**HaskoningDHV Nederland B.V.  
Transport & Planning**

Aan: Jules Berkers, gemeente Valkenburg aan de Geul  
Van: Deborah Bekkers, Albert Erhardt, Lucien De Baere  
Datum: 9 mei 2019  
Kopie:  
Ons kenmerk: BG7008TP2404  
Classificatie: Projectgerelateerd

**Onderwerp: Verkeerskundige beoordeling varianten Pr. Beatrixsingel**

Figuur 4: Principe dwarsprofiel variant 1

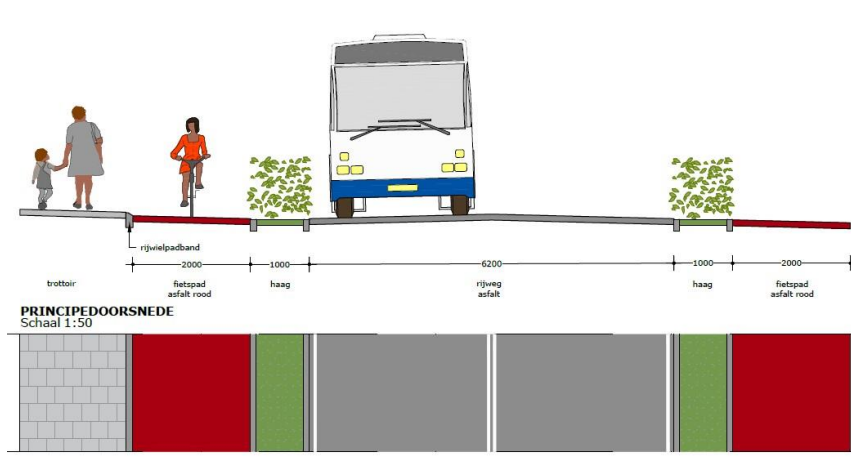
Belangrijkste bevindingen op dit ontwerp is dat er gekozen is voor een krap profiel, krappere dan het gewenste minimaal profiel voor een GOW, conform de ASVV. Het toepassen van een fietsstrook in plaats van een fietspad is, gezien de lage intensiteit, een maatregel die te verantwoorden is.

Positief aan een aanliggende fietsstrook is dat de fietser steeds in het blikveld blijft. Het toepassen van de inritconstructie op de kruispunten is gunstig voor het verlagen van de snelheid van het aankomend verkeer vanuit de zijstraten. Dit vermindert de kans op dwarsongevallen met het verkeer op de Pr. Beatrixsingel.

De voorgestelde rijloper en fietsstroken zijn smaller dan gewenst voor een GOW. Er zijn echter veel voorbeelden van GOW's in de omgeving waaruit blijkt dat een dergelijke inrichting voor een GOW zeker niet problematisch hoeft te zijn.

Het toepassen van een krappere profiel dan het minimale profiel, is mogelijk als het ruimtebeslag een beperkende randvoorwaarde is. De overwegingen om te komen tot dit krappe profiel zijn niet bij ons bekend. Er is met variant 1 een ruimtebesparend ontwerp gemaakt. Ook zien we dat de bestaande bomen zijn behouden.

Figuur 5: Principe dwarsprofiel variant 3

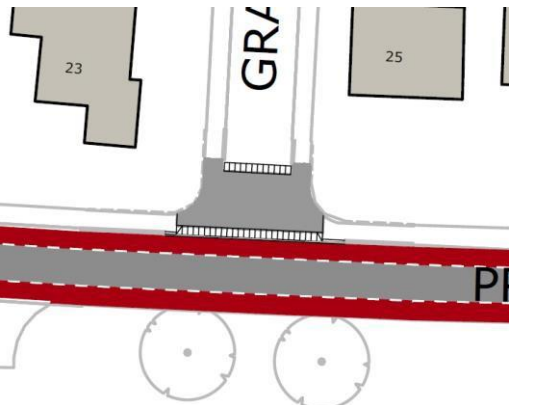
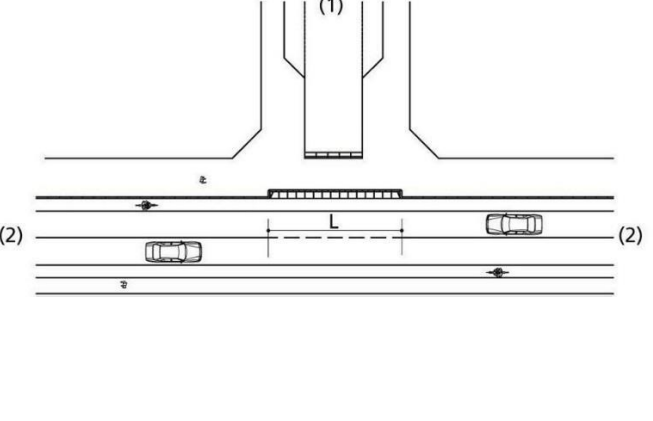
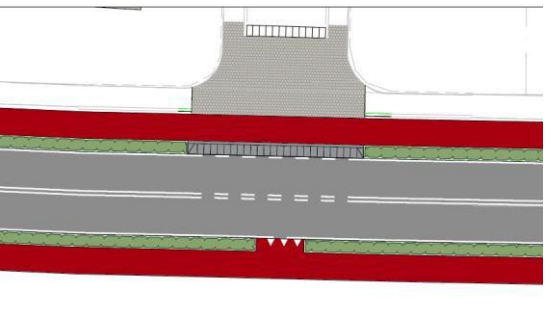
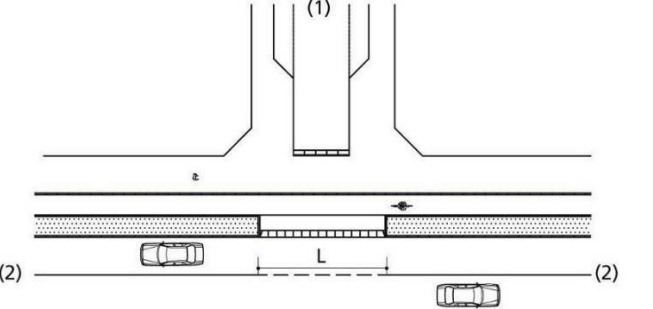
Deze variant is aanzienlijk ruimtelijker opgezet en voldoet op diverse punten aan de richtlijnen. Wat het ontwerp betreft zijn er ook bij deze variant punten die aandacht behoeven. Ondanks dat vrijliggende fietsvoorzieningen de voorkeur hebben, zijn deze niet per definitie veiliger. In het geval van het ontwerp van de Pr. Beatrixsingel wordt de mogelijke meerwaarde van de vrijliggende fietsvoorzieningen voor de verkeersveiligheid teniet gedaan door de omgevingsfactoren:

- Aan de noordoostzijde van de Pr. Beatrixsingel zijn woningen en meerdere zijwegen gelegen. Deze aansluitingen zijn potentiële conflictlocaties<sup>2</sup>. Dit is zowel bij een fietsstrook als ook bij een fietspad. De kans op een conflict is bij een separaat fietspad echter groter. De “ontwerpwijzer Fiets” raad het combineren van fiets- en voetgangersvoorzieningen af in woongebieden en in schoolroutes.

- Bij het inrijden van de zijwegen/uitritten is het van belang dat de voorziene beplanting (een haag) niet te hoog is/wordt. Dit ontnemt het zicht op (kleinere) fietsers en voetgangers.

- Bij het uitrijden van zijwegen komt het regelmatig voor dat een automobilist door de aanwezige beplanting naar voren moet rijden om voldoende zicht te hebben op het aankomend verkeer op de rijbaan. Het gevolg hiervan is dat de auto komend uit de zijstraat met zijn neus op het fietspad komt te staan. Dit kan leiden tot een conflict met de fietser. Daarbij is het tegenwoordig ook van belang rekening te houden met de E-fiets welke een hogere naderingssnelheid kent waardoor de automobilist sneller een besluit moet nemen. Een ander aandachtspunt is dat wielrenners minder geneigd zijn van een fietspad met dergelijke verstoringen en risico's gebruik te maken.

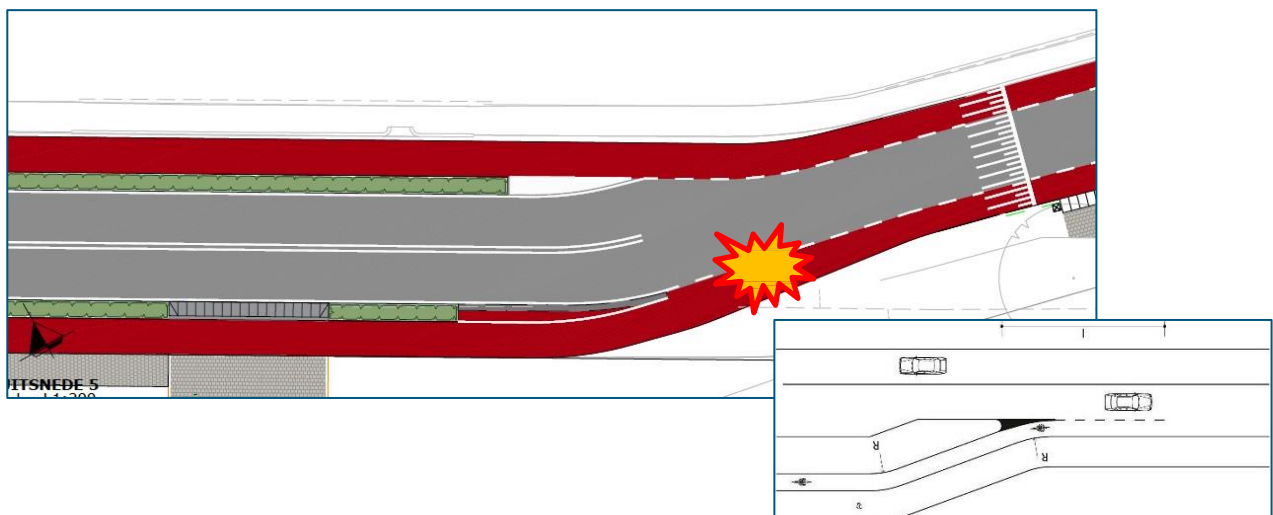
De verbreding van het wegprofiel vindt plaats door een uitbuiging binnen een korte lengte waardoor een knik in het lengteprofiel ontstaat. Dit brengt risico's met zich mee. Fietzers welke linksaf slaan zullen het fietspad niet gebruiken. Dit kan tot conflicten met het achterop komend gemotoriseerd verkeer leiden. Geadviseerd wordt om een inleidend opvangfietspad aan te leggen welke de fietser ruim voor de kruising opvangt (ASVV 14.2.6).

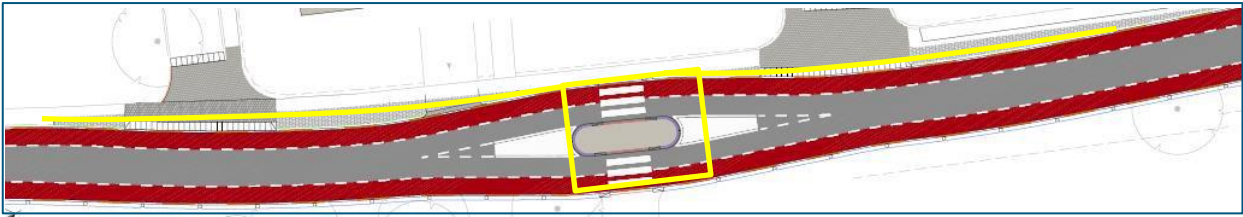
Na de verbreding van het profiel gaat het profiel over in een smal profiel. De versmalling vindt plaats op dat deel van het wegvak waar momenteel ook een boog aanwezig is. Hierdoor wordt de knik versterkt. Op dit punt moeten auto's bij tegenliggers uitwijken naar de fietsstrook waar op dat moment fietsers vanaf het fietspad aankomen. Ook dit leidt tot conflicten. Geadviseerd wordt de overgang naar een smal profiel niet ter hoogte van de knik te maken en de overgang geleidelijker te laten plaatsvinden en te voorzien van rugdekking voor de fietser (zie inzet, ASVV 14.2.4).

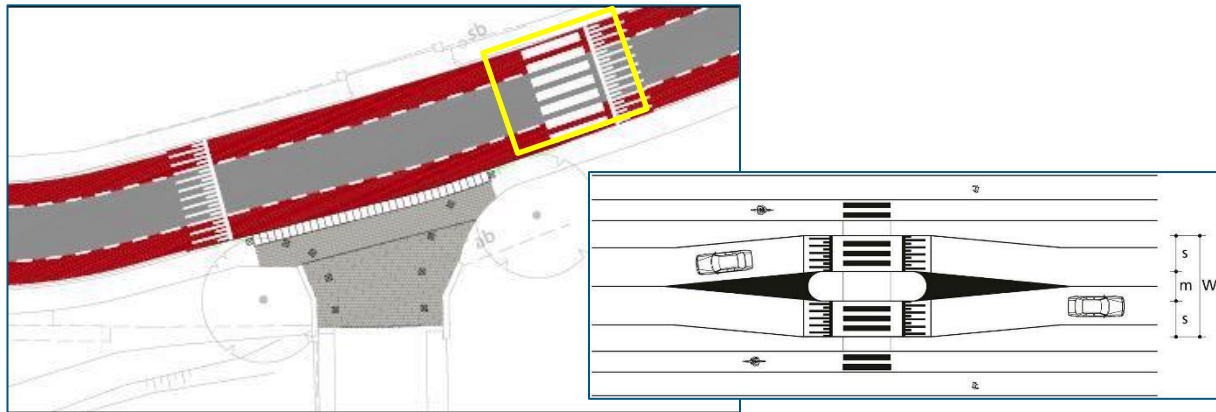
Variante 1: de gefaseerde oversteek is een goed element om toe te voegen in het wegprofiel. Het werkt tevens snelheidsverlagend en zou eventueel inclusief plateau uitgevoerd kunnen worden (zie inzet hieronder). Het element is symmetrisch ontworpen echter bij een dergelijk krap profiel is het uitbuigen en terugbuigen een aandachtspunt. Dit moet onder een flauwe hoek gebeuren (1:5). In het bestaande profiel is ruimte aanwezig welke nu aan het trottoir wordt toegekend. Er ontstaat hierdoor een knik in het wegverloop links van de oversteek. Aanbevolen wordt dit deel flauwer en geleidelijker te ontwerpen zodat de beschikbare breedte benut wordt.

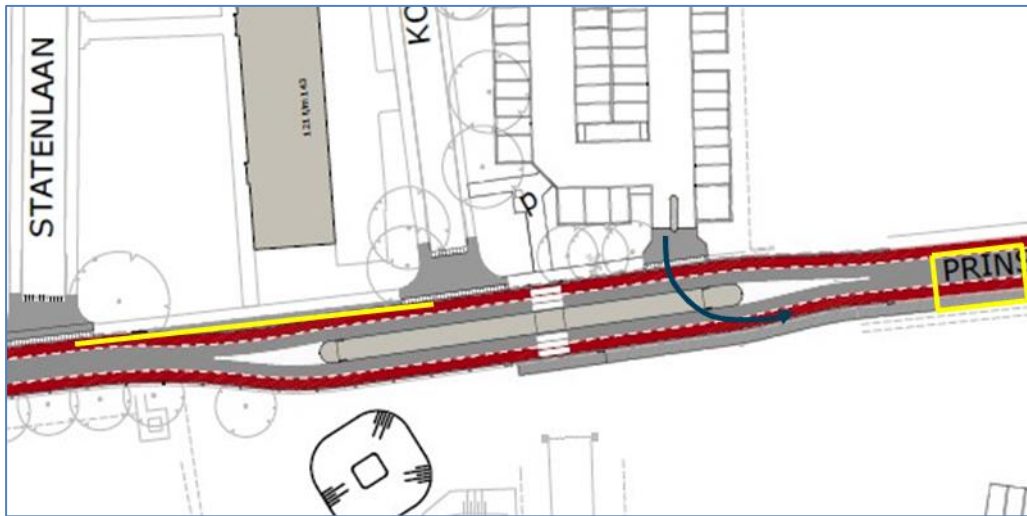
De kruising Aan de Polfermolen is in het ontwerp opgenomen. Het is niet duidelijk of het getekende kruisingsvlak verhoogd wordt aangebracht of dat het plateau visueel gemarkeerd wordt en dus niet verhoogd wordt. In het kader van de eenduidigheid adviseren wij hier geen verhoogd plateau aan te brengen. Wel is het wenselijk om de voetgangersoversteekplaats te voorzien van een plateau (zie inzet).

Gezien de oversteekbewegingen ter plekke van de Valkenier en de flauwe bocht is het tevens aan te raden een plateau aan te leggen tussen de Koningswinkelstraat en de Valkenier (geel vlak).

Het middeneiland zorgt voor een verschuiving van de weg. Ook hier geldt dat de knik aan de noordzijde (links) in de fietsstrook beter achterwege gelaten kan worden. De fietser kan dan rechtdoor en wordt niet in de "fuik" geleid. Ook zal gecontroleerd moeten worden of de overgang met 1:5 plaatsvindt.

Verder lijkt het uitrijden van de parkeerplaats richting Valkenburg centrum niet goed mogelijk door het kopstuk van het middeneiland.
